CONSULENZA TECNICA

Per Comune di Polla e Comune di Caggiano, istante avverso il procedimento Procedura di Valutazione di Impatto Ambientale ai sensi dell'art.23 del D.Lgs.152/2006 relativa al progetto di un impianto eolico costituito da 7 aerogeneratori di potenza unitaria 6,6 MW, per una potenza complessiva di 46,2 MW e opere di connessione alla RTN, da realizzarsi nei Comuni di Caggiano (SA) in località "Tempa del vento" e nel Comune di Polla (SA). Proponente: Ame Energy S.r.l.

Oggetto: Motivi Ostativi – Osservazioni del Comune di Polla e del Comune di Caggiano, avverso la Procedura di Valutazione di Impatto Ambientale ai sensi dell'art.23 del D.Lgs.152/2006 relativa al progetto di un impianto eolico costituito da 7 aerogeneratori di potenza unitaria 6,6 MW, per una potenza complessiva di 46,2 MW e opere di connessione alla RTN, da realizzarsi nei Comuni di Caggiano (SA) in località "Tempa del vento" e nel Comune di Polla (SA). Proponente: Ame Energy S.r.l.

Fig 1 Estratto SITAP

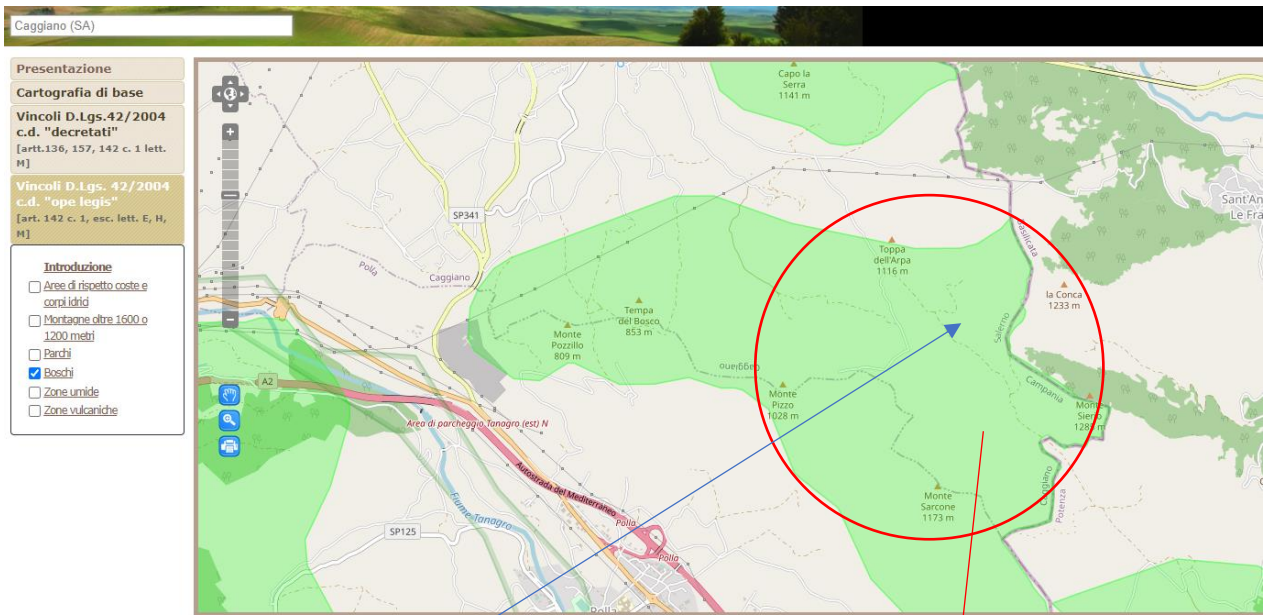
In tutta evidenza, si rileva, consultando il SITAP del Ministero della Cultura, che le opere oggetto di progetto ricadono in area soggetta art. 142 lett.g superficie coperta da boschi D.lgs 42/2004 e dunque escluse ai sensi dell'art. 134 del D.lgvo 42/2004 come da norma Regionale L.R. Regione Campania n. 6 del 5/4/2016.

Diversamente da quanto asserito a pag. 60 della relazione CAGEO T030, le aree oggetto di intervento ricadono in area sensibile e sono ricomprese tra quelle escluse e inidonee ai sensi dell'art. 134 del Dlvo 42/2004 che, rimandando all'art. 142, escludono le aree boscate come sono perimetrare ex lege le aree interessate dall'intervento.
